TYPE: SUPER 421

BULLETIN-SERVICE N° 23 Révision N°

correspond à la Modification N° 1107 du 4.4.73

OBJET: BAGUE de Verrouillage du Joint d'entraînement - MOTEUR ELECT./BOITE d'ENGRENAGES

EXTRAIT CONFORME A LA PAGE 4.16 DU MANUEL DE PIECES DETACHEES WA 421.

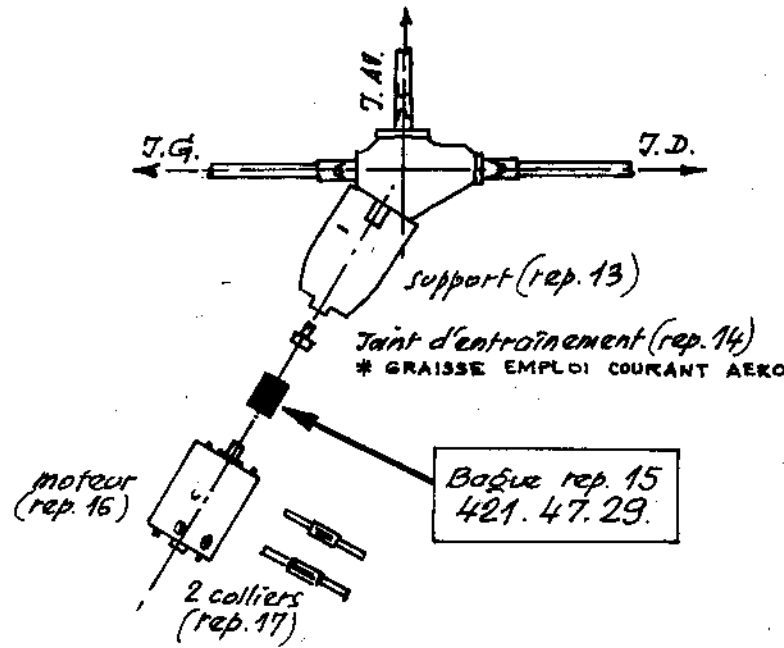
A réception de ce bulletin, il est conseillé de remplacer la bague Rilsén (repère 15 pièce N° 421.47.29) par une bague identique en alliage léger fournie gratuitement avec cet envoi.

Cette opération nécessite le démontage du plancher passager.

Ne pas oublier de graisser le joint d'entraînement-repère 14- avant de placer la nouvelle bague.
